## Note complémentaire

- Principes d'Aménagement de la zone AUh (LE CHESNEAU et le CHESNEAU 2)

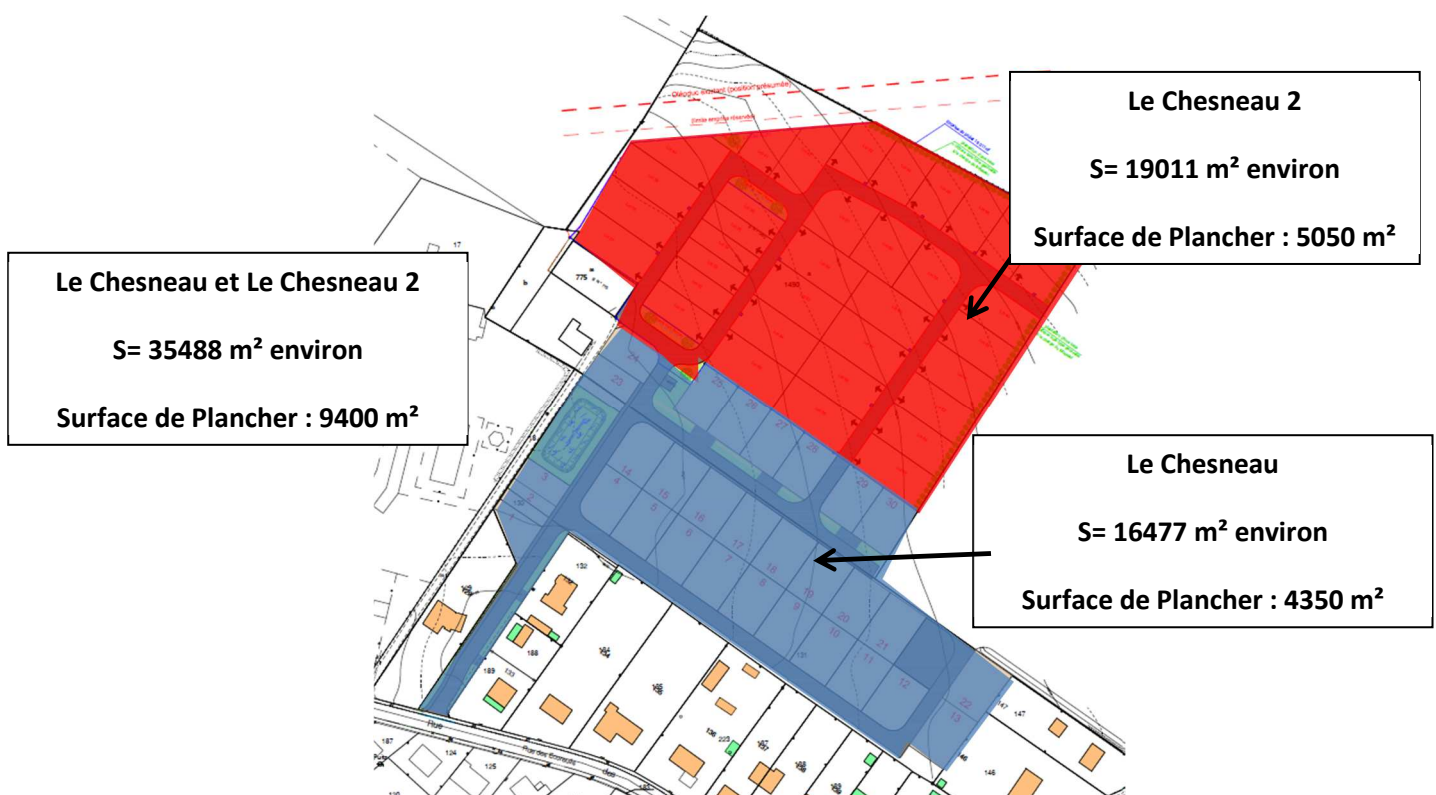
-La partie à l'Est n'est pas constructible. Cette voirie a été mise en attente pour une éventuelle possibilité de raccordement. Afin d'éviter toute ambiguïté, cette voirie en attente sera donc supprimée sur le projet et mis en réserve foncière.

Le plan d'ensemble de la zone AUh prévoit la réalisation de **65 logements en majorité économes en surface**; 7 de ces logements seront réservés à des **logements aidés** répondant ainsi aux objectifs du PLU.

**Photo n°1 (Robinier Faux-acacias)**

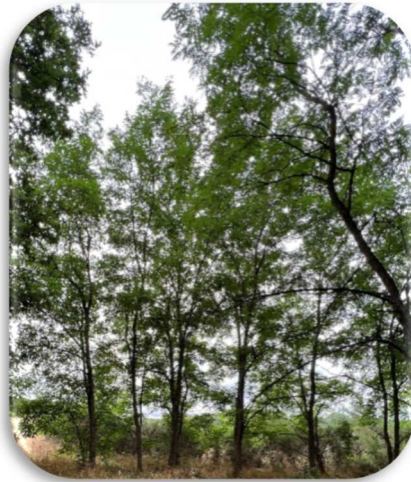
Nous avons étudié les essences d'arbres sur site et la visite sur site permet de se rendre compte rapidement de l'absence de sujet remarquable et de la présence d'une friche due à un défaut d'entretien. Il semble nécessaire à notre sens de nettoyer cette friche à proximité d'un espace boisé.

Cette friche est composée essentiellement de faux acacias, de résineux et de ronciers. Vous trouverez, ci-dessous, un reportage photographique montrant les essences.

Il n'existe pas sur le projet de zones humides ou d'arbre remarquable. La friche arborée n'a aucune valeur au niveau des essences. Elle est due à un manque d'entretien. Il n'y a pas donc lieu d'Eviter à notre sens cette friche mais il semble plus judicieux de nettoyer cette friche.

### Mode d'alimentation

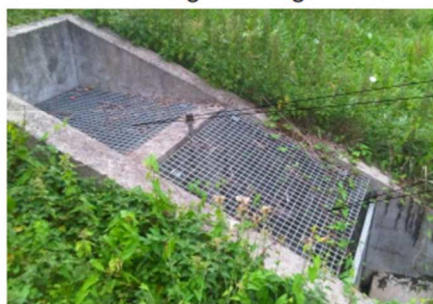
Le dossier loi sur l'eau – page 29 à 37- indique les solutions retenues pour la gestion des eaux pluviales. Vous trouverez, ci-dessous, des extraits du dossier loi sur l'eau répondant aux interrogations.

Les dispositifs seront alimentés par les eaux de ruissellement du projet, comme il est mentionné ci-dessus, et collectées par un réseau simple sur chaque lot. Le ruissellement des espaces communs sera collecté par des avaloirs et acheminé vers une emprise dévolue à la rétention au Sud du projet.

Le bassin sera de type sec. La hauteur de marnage totale est fixée à 1.27 m. Les fruits des berges sont établis à 3/1. La durée de vidange de l'orage décennal est de 4 heures environ.

- d'un réseau de collecte des eaux pluviales,
- d'un **bassin de rétention de 268 m<sup>3</sup>** régulant le rejet des eaux pluviales d'occurrences décennales,
- d'un ouvrage en sortie intégrant :
  - un dégrillage,
  - un fond de décantation,
  - une cloison siphonée,
  - un clapet d'obturation à commande simple et gravitaire, fonctionnant sur l'orifice ou sur l'alimentation,
- un orifice de régulation calibré pour un événement décennal à 3 L/s/ha, Ø 96 mm (9.6 cm) en fond d'ouvrage, un dégrillage spécifique limitera son colmatage,
- une surverse intégrée au regard établie à minima 1.27 m au-dessus du fond,
